萬大線第一期工程公共藝術公開徵選說明會問答

111. 3. 29

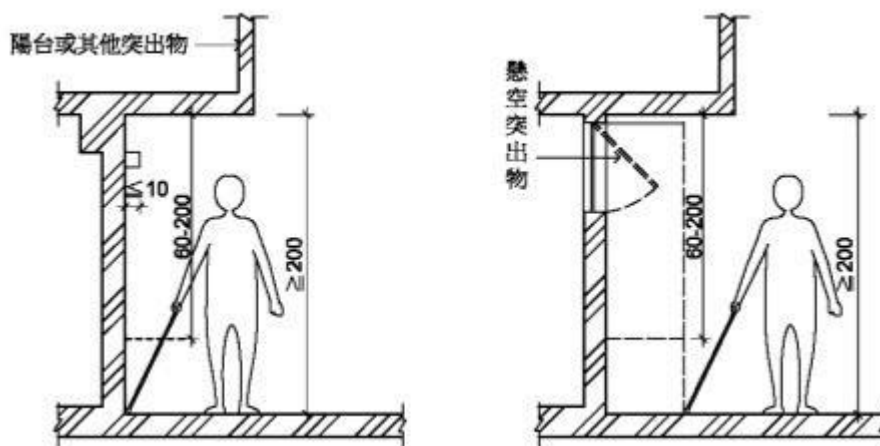
4. 請問牆面作品可自牆面可突出多少？

答：穿堂層瑠瑯版面到結構牆的距離為 15 公分，自瑠瑯板牆面可突出 10 公分，惟須符合「建築物無障礙設施設計規範」204.2.3 室內通路走廊突出物限制：室內通路走廊淨高度不得小於 190 公分；兩側之牆壁，於距地板面 60 公分至 190 公分範圍內，不得有 10 公分以上之懸空突出物，如為必要設置之突出物，應設置防護設施(可使用格柵、花台或任何可提醒視覺障礙者之設施)(如下圖 204.2.3)。
